DETERMINAZIONE DEL DIRIGENTE SERVIZIO VIA E VINCA 13 novembre 2020, n. 340

D.Lgs. 152/2006 e smi, L. 241/1990. Provvedimento conclusivo del procedimento di valutazione di impatto ambientale ricompreso nel procedimento IDVIA 435 ex art. 27 - bis del TUA e di Valutazione di incidenza ex art. 10 co. 3 per il progetto “ Progetto definitivo Lotto n. 24 - Interventi di mitigazione del rischio idrogeologico mediante la realizzazione di un canale maestro a ridosso della zona artigianale e ferroviaria del Comune di Palagianello (Ta)”

Parere espresso nella seduta del 21/10/2020 – Parere Finale

Oggetto: Progetto definitivo dell'intervento di mitigazione del rischio idrogeologico mediante la realizzazione di un canale maestro a ridosso della zona artigianale e ferroviaria del Comune di Palagianello (Ta), Lotto n. 24.

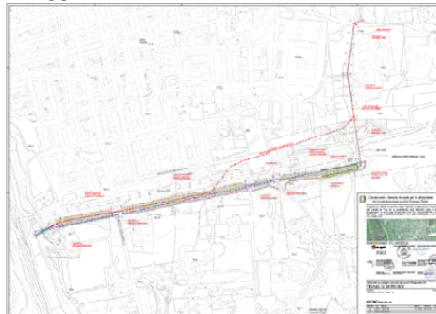
Quanto dedotto alle osservazioni dell'Arpa in questa relazione (pagg. 7 e 8 di 12) inviata dal Commissario di Governo il 26 /05/2020,và ad ulteriore deduzione alle osservazioni fatte pervenire in pari data dall'ARPA stessa con nota del 26/05/2020.

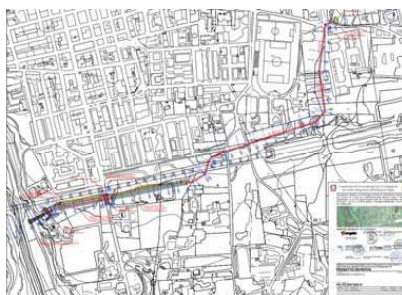
1. *la parte iniziale, posta a Est del territorio comunale, urbanizzata, caratterizzata da un impluvio naturale che da Nord sversa le portate meteoriche verso la zona artigianale posta a Sud;*
2. *Il tratto centrale che si sviluppa sempre a monte della linea ferroviaria fino all’altezza di via S. Pio da Pietralcina, per poi oltrepassare il viadotto ferroviario in corrispondenza delle campate del tratto inviadotto;*

In merito “...si ritiene che il cantiere non avrà tuttavia interferenze con tale viadotto in quanto:

- a) *L’attraversamento del viadotto ferroviario avverrà al disotto di un impalcato di dimensioni tali da non avere alcuna interferenza con il canale di prevista realizzazione. Si evidenzia, inoltre, che al disotto dell’impalcato ferroviario il canale è stato comunque previsto in c.a. e quindi con una sezione ristretta;*
- b) *Il tratto di canale che si sviluppa parallelamente al viadotto ferroviario è posto ad una distanza e ad una quota tale da non arrecare alcuna interferenza con lo stesso viadotto. (cfr. elaborato PAL.PD.DOC.GEN. 05.R.01 - Relazione sulle interferenze – paragrafo 4.2 – pag. 8/12)”;*
